第33回認証  
委員会資料

# 特定計量制度の反映及び対象設備の追加に伴う グリーンエネルギーCO2削減相当量認証制度の運営規則変更について

2022年6月

#### ■ 様式2-1 検証結果報告書

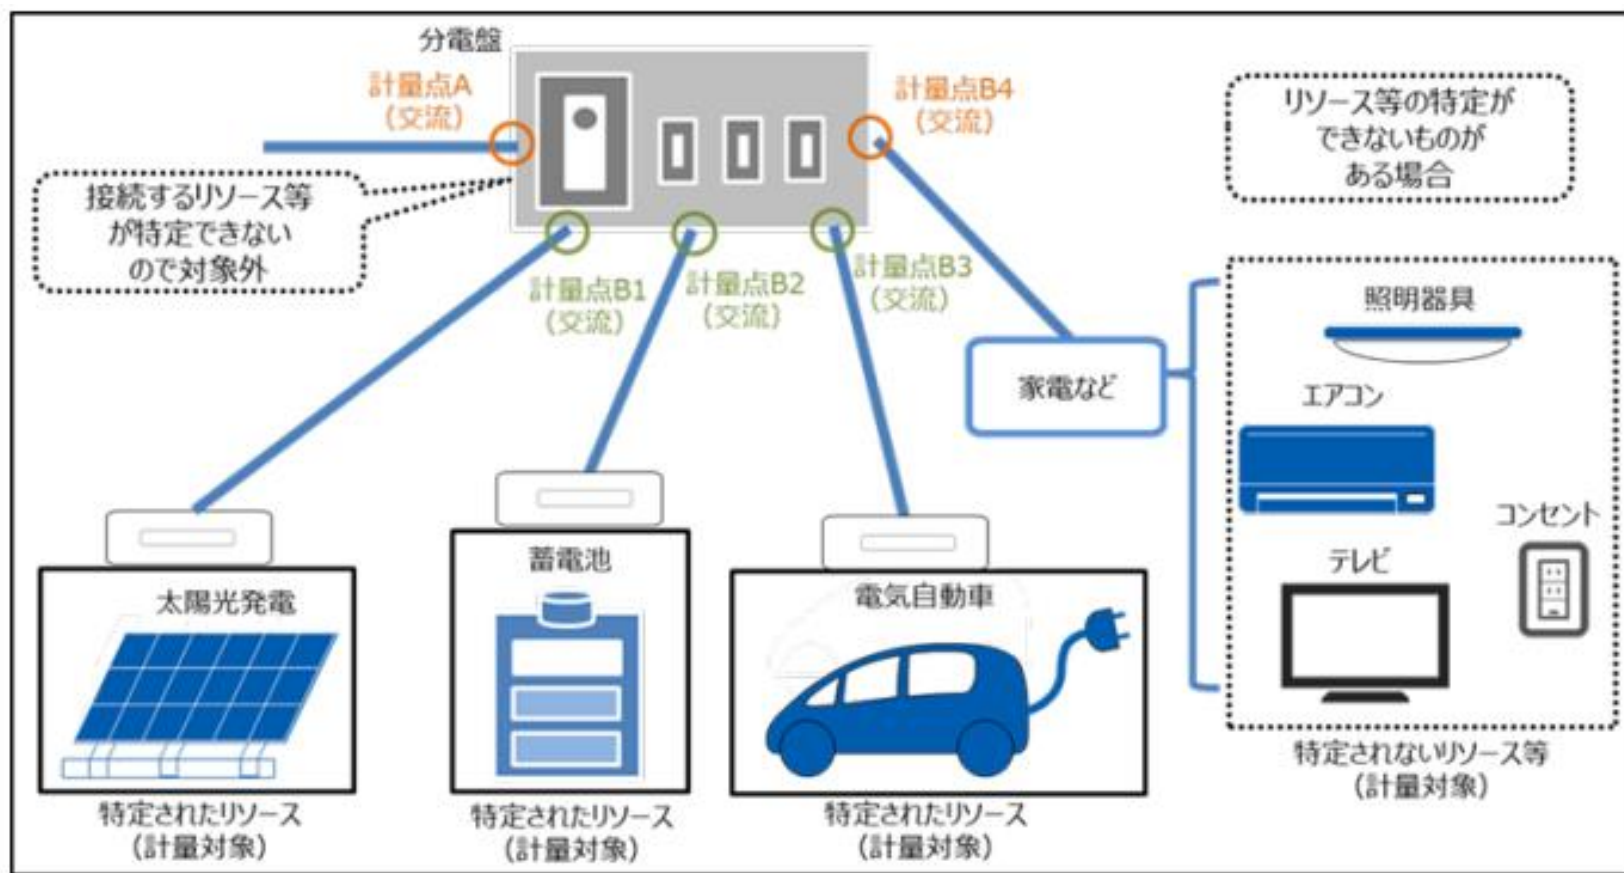
### 申請書の変更案: 特定計量制度の遵守状況の確認欄を追加

#### 特定計量の要件を最下段に追加

- ・特定計量の要件を満たす計量方法が計画されていること
- ・特定計量に使用する電気計器に係る基準、特定計量する者に係る基準を満たしていること

上記の記録・管理方法及び体制を示す文書(グリーンエネルギー運営・管理計画)が作成されていること	グリーンエネルギー運営・管理計画
グリーンエネルギーCO <sub>2</sub> 削減計画に基づく事業より生じるグリーンエネルギーCO <sub>2</sub> 削減相当量の配分予定先を示す文書(グリーンエネルギーCO <sub>2</sub> 削減相当量配分計画)が作成されていること	グリーンエネルギーCO <sub>2</sub> 削減相当量配分計画
特定計量の要件を満たす計量方法が計画されていること	発電設備等リソースの単位で計量すること及び対象リソースの消費電力又は出力電力が原則500kW未満であることが分かる資料(契約書、図面等)
特定計量に使用する電気計器に係る基準を満たしていること	特定計量届出書
特定計量する者に係る基準を満たしていること	取引等相手方への説明内容及び承諾が確認できる資料と特定計量届出書
